東京電力株式会社柏崎刈羽原子力発電所 敷地周辺の地質・地質構造に関する補足説明

平成20年11月18日

ご説明事項

米山海岸付近におけるMIS5eの段丘面高度分布

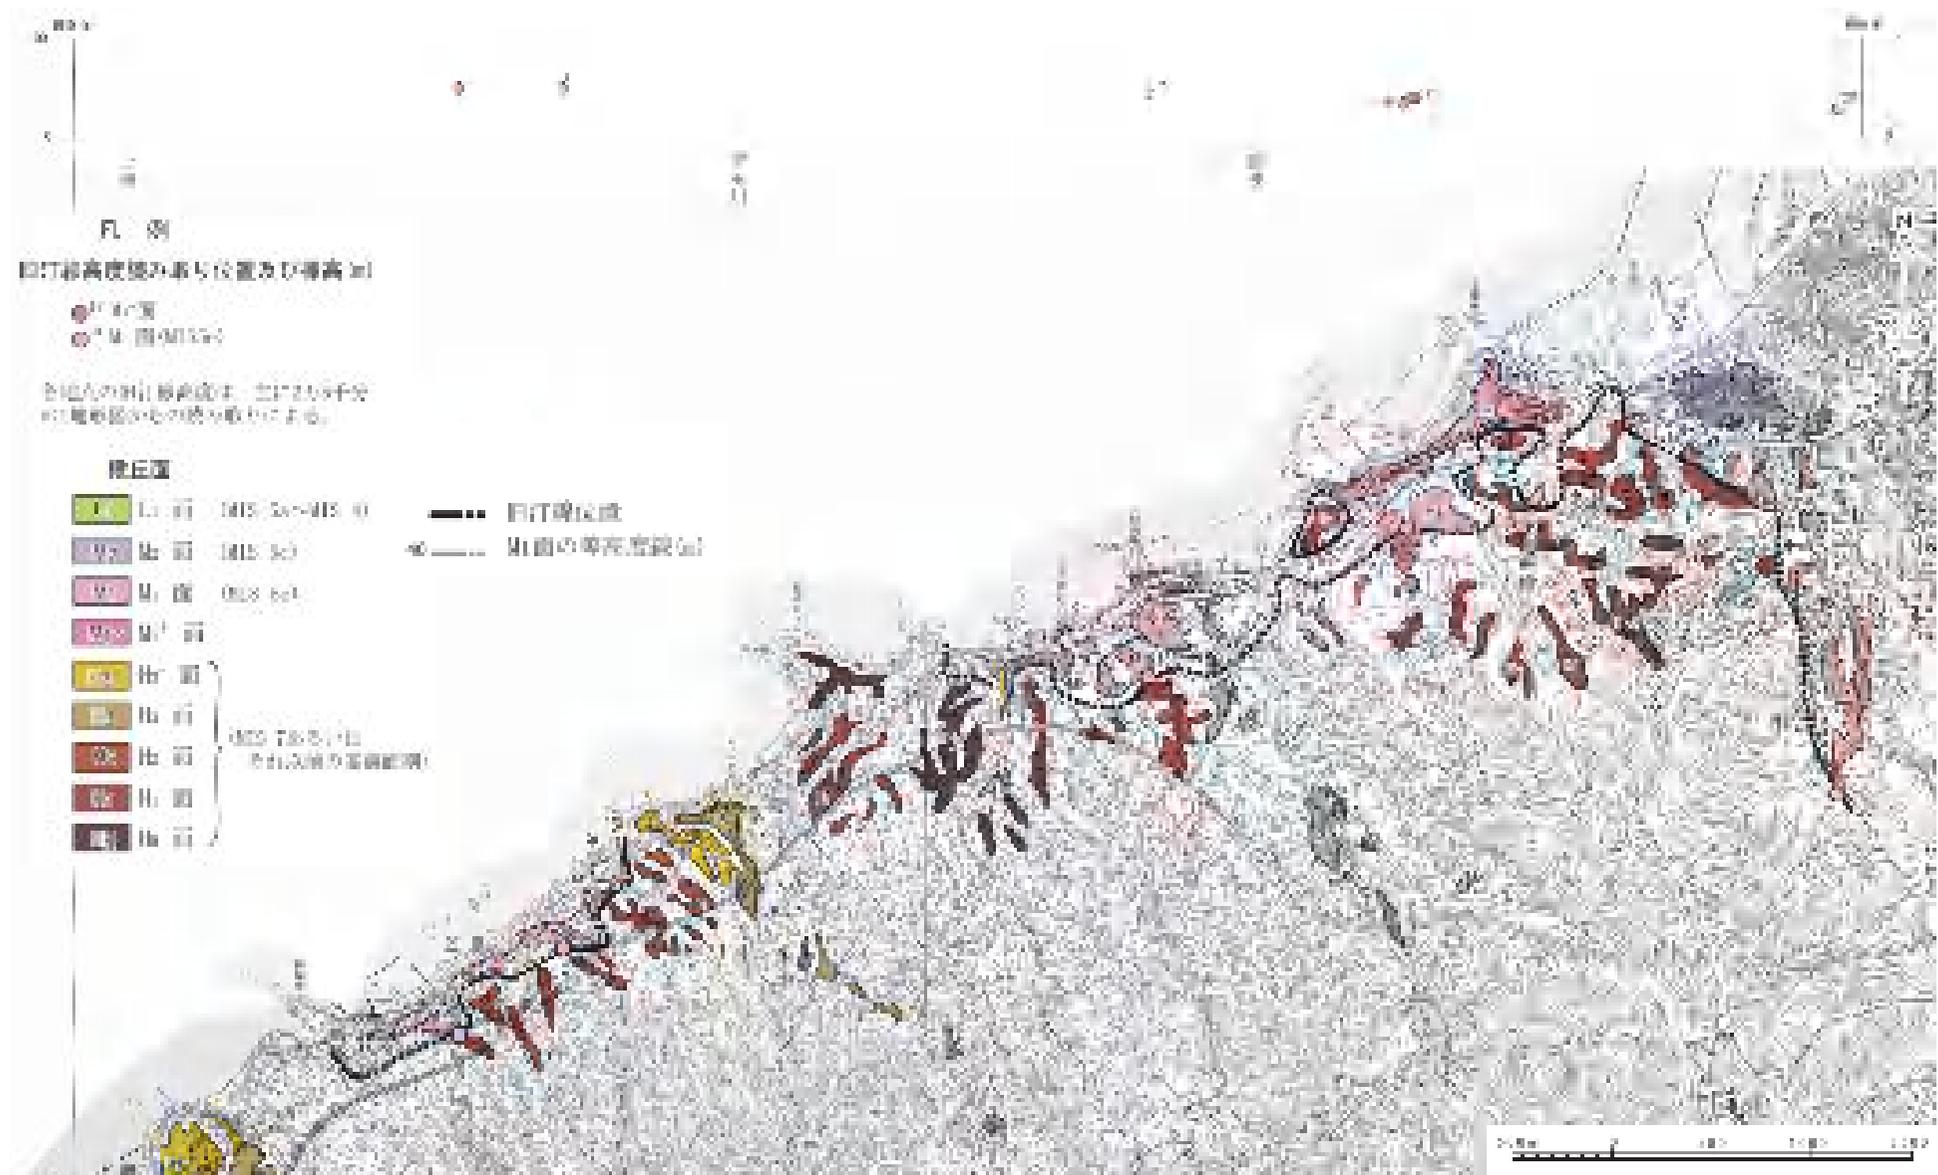
- 米山海岸付近におけるMIS5eの段丘面高度分布は南西側が若干高くなる傾向があり、前回報告したくいちがい弾性論による地殻変動では、この傾向を十分に説明できていない（第19回合同WGでの指摘事項）

高田平野東縁断層北部の地質構造

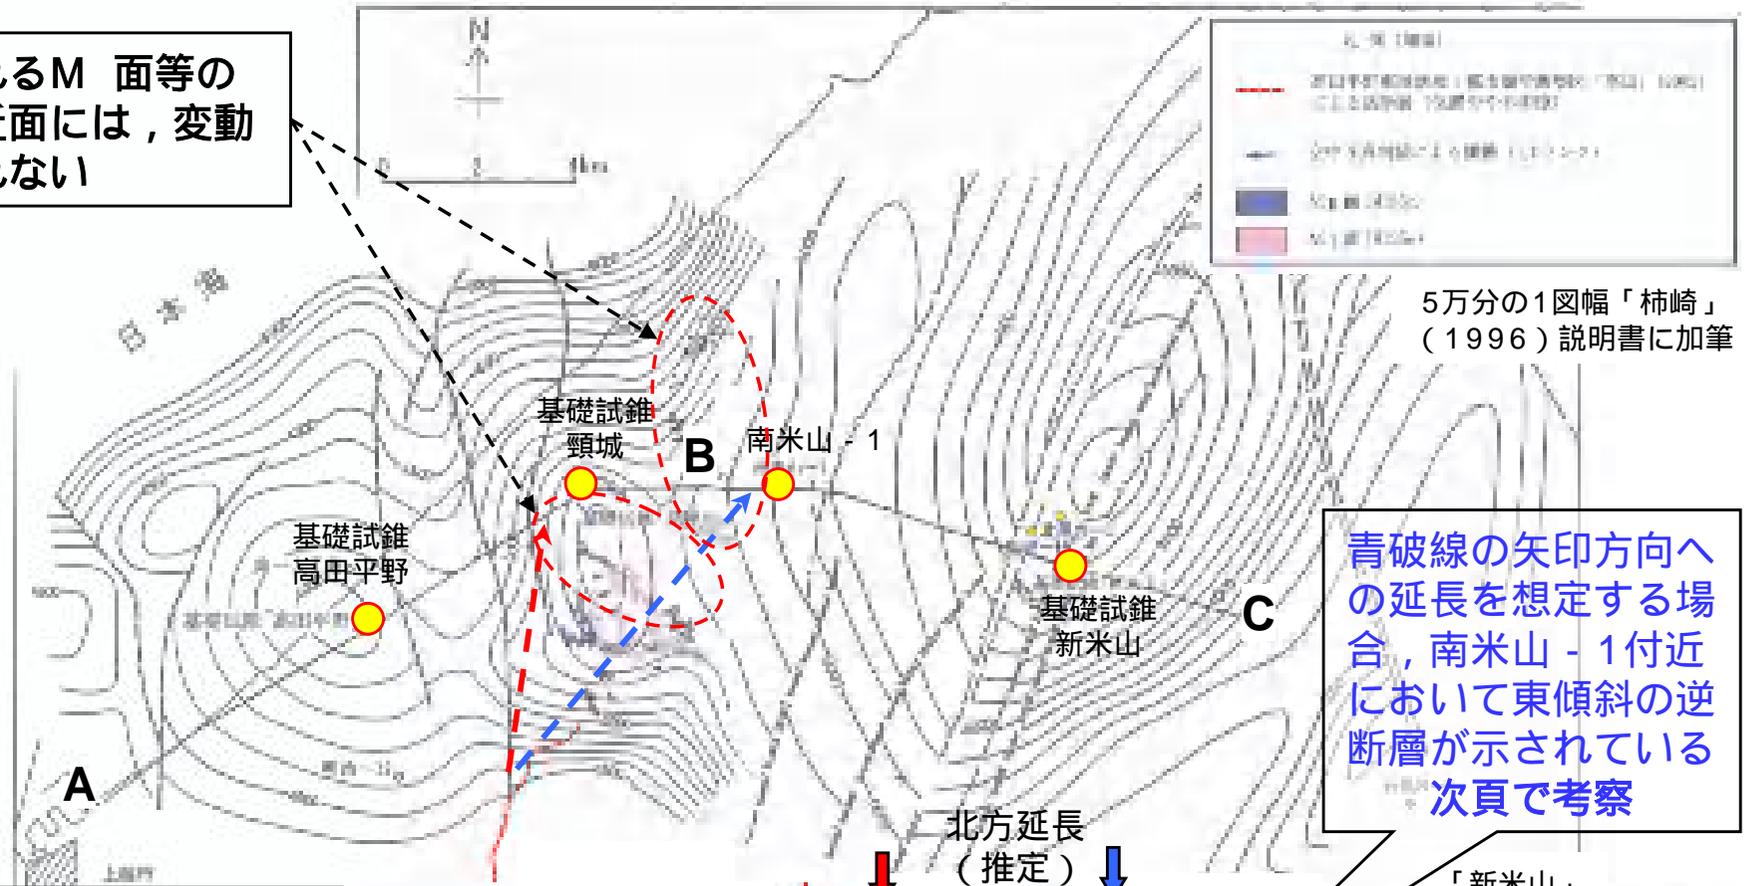
- 米山海岸付近の段丘面（M 面）の高度は50m程度であり，その隆起のメカニズムを説明すること（第16回，8月26日）
- 米山海岸付近の段丘面高度分布は南西側が若干高くなっていることから，その原因について検討すること（第19回，10月9日）
- 高田平野東縁断層の活動を考慮する場合は，以下の点を検討すること（第21回，11月6日）
 - ◇ 高田平野東縁断層の北端については，既存のボーリングデータ等に基づき，その妥当性について再検討するとともに，基準地震動Ssを上回らないか確認すること
 - ◇ 高田平野東縁断層の活動を考慮した場合の高田平野側の段丘面高度について説明すること

青破線の矢印方向への延長を想定する場合、南米山 - 1 付近において東傾斜の逆断層が示されている
次頁で考察

A - B断面には高田平野東縁断層と同じ東傾斜の逆断層は示されていないこと、上記中位段丘面に変動地形が認めれないことから、断層延長部がA-B断面と交差する付近を北限と考える

高田平野東縁断層の長さを約28km (文献では約26km) と評価

段丘面の傾斜の成因

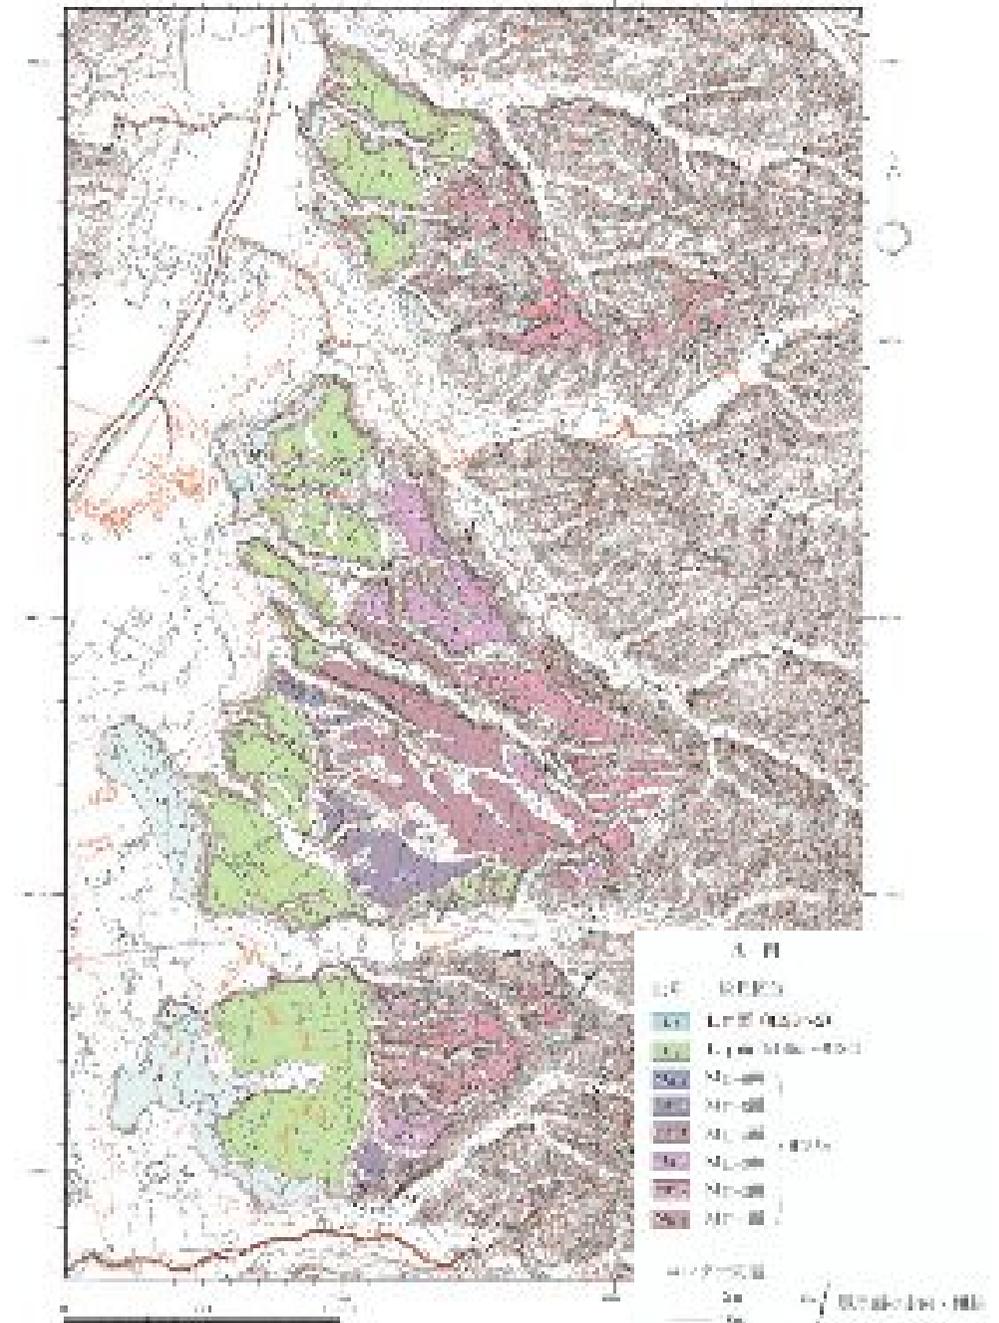
- 渋海川沿いの段丘面は傾斜しており，片貝・真人背斜の活動による可能性があることから，その原因について検討すること

- M 面の微地形に関して、詳細な判読を行った。判読に際しては、面の高度分布、開析の程度、面上に認められる比高が数mの崖地形などに着目して、微地形を抽出した
- その結果、M 面は、高位から 1 ~ 6 の 6 面に細分され、これらの細分した各面は、いずれもほぼ東西方向の崖で接しており、かつ、渋海川本流に向って面は傾斜し、分布も広くなる
- このことから、M 面は、渋海川本流に向って西流する支流により形成された扇状地性の段丘面と判断される
